„Stavební úpravy přípravný roztoků cytostatických léčiv II“

VYSVĚTLENÍ ZADÁVACÍ DOKUMENTACE

Věc: Veřejná zakázka:
„Stavební úpravy přípravný roztoků cytostatických léčiv II“
Vysvětlení zadávací dokumentace (2)

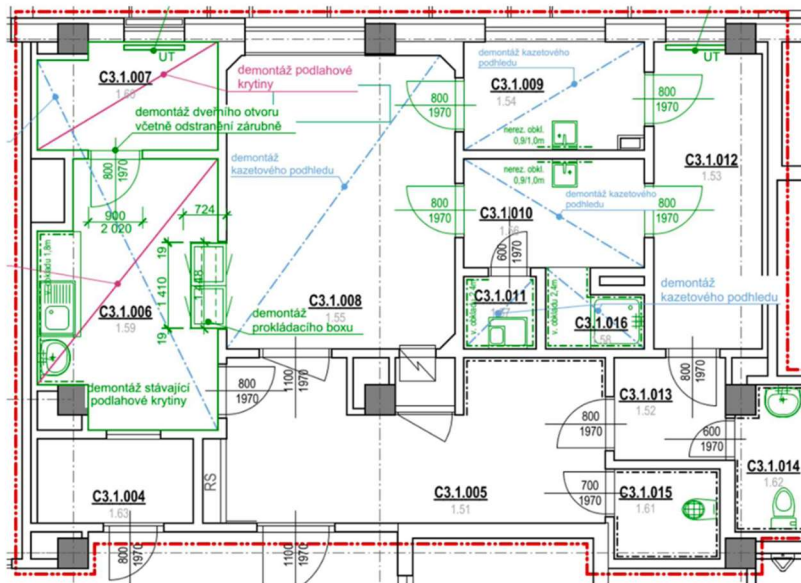
- Specifikace k pol. č. 68: Vyklizení stávajících prostor je označen červenou čechrovanou čarou

Dle PD není jasné, co se bude vyklízet. Prosím o doplnění rozsahu práce v hodinovce anebo určit množství a hmotnost předmětů, které se budou vyklízet.

Vykližení je v takovém rozsahu, aby bylo možné realizovat stavební úpravy a zachovat polohy a nastavení lékařských technologií pro následnou validaci.

Lékařská technologie bude ochráněna proti prachu, odpojena a po dokončení prací opět zprovozněna a nastavena. Bourací práce apod. jsou standardní stavební činnost a odpovídají prvkům naznačeným ve výkresu

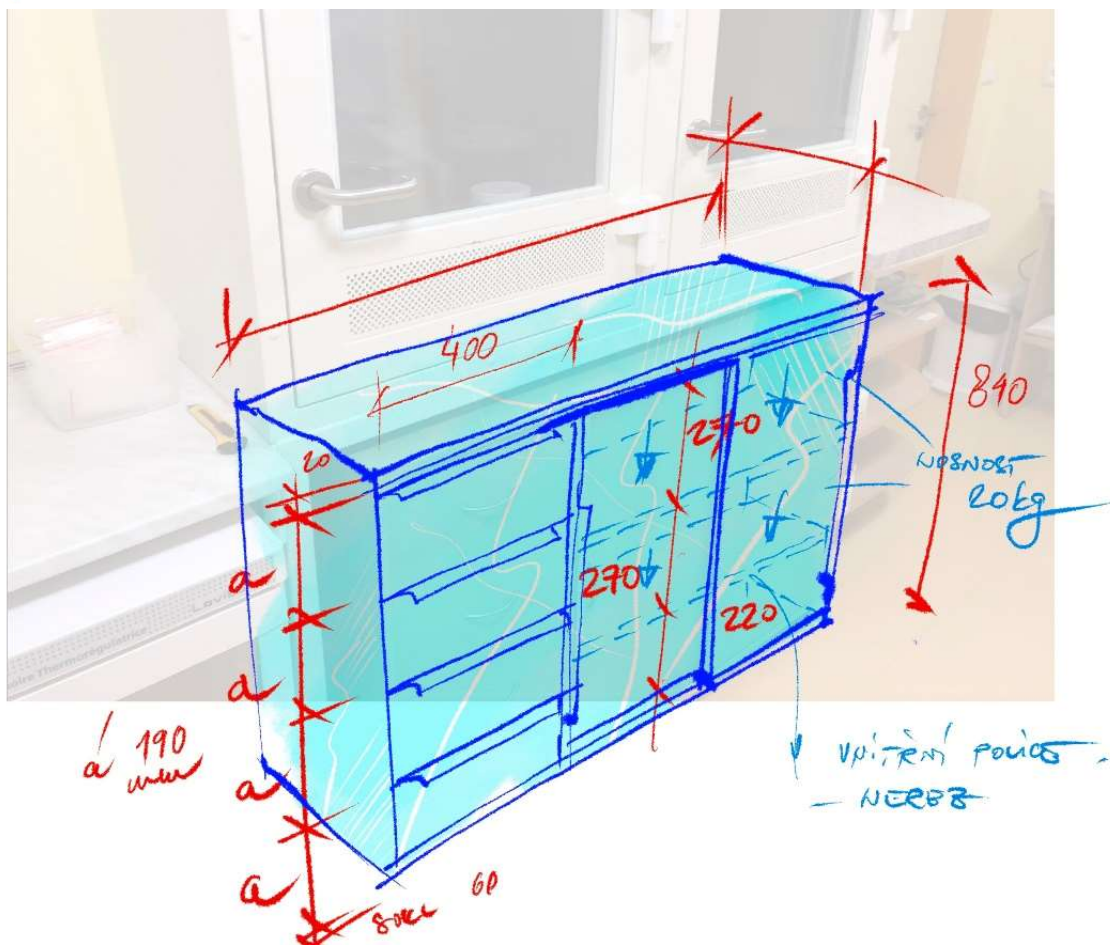
pro nacenění a případnou výrobu nerezových prvků jsou potřebné specifikace:

- jak by měla skříň vypadat (sokl, počet šuplíků, dvířka, police, typ nerezového materiálu AISI304/AISI316...?)
- nerezové desky mají být samonosné, nebo budou ležet na nějaké konstrukci?

- Skříň parametry, materiál

Typ nerezového materiálu: **W.-Nr. 1.4404 / AISI 316L**, kvalita materiálu: nemagnetický potravinářský plech ČSN 17240, povrchová úprava – leštěné provedení.

Nerezová skříňka pod prokládacím oknem (viz. nákres), rozdělena na 3 díly (1 díl šuplíky, 2 díly posuvné dvířka), nosnost 20 kg každá police, šuplíky – šířka cca 400 mm -> celkem 4 šuplíky (všechny stejně velké), pracovní desky i spodní police sendvičové, podlepené

V případě využití původních skříní (viz. výpis výrobků) je vyztužení dáno horní deskou skříně
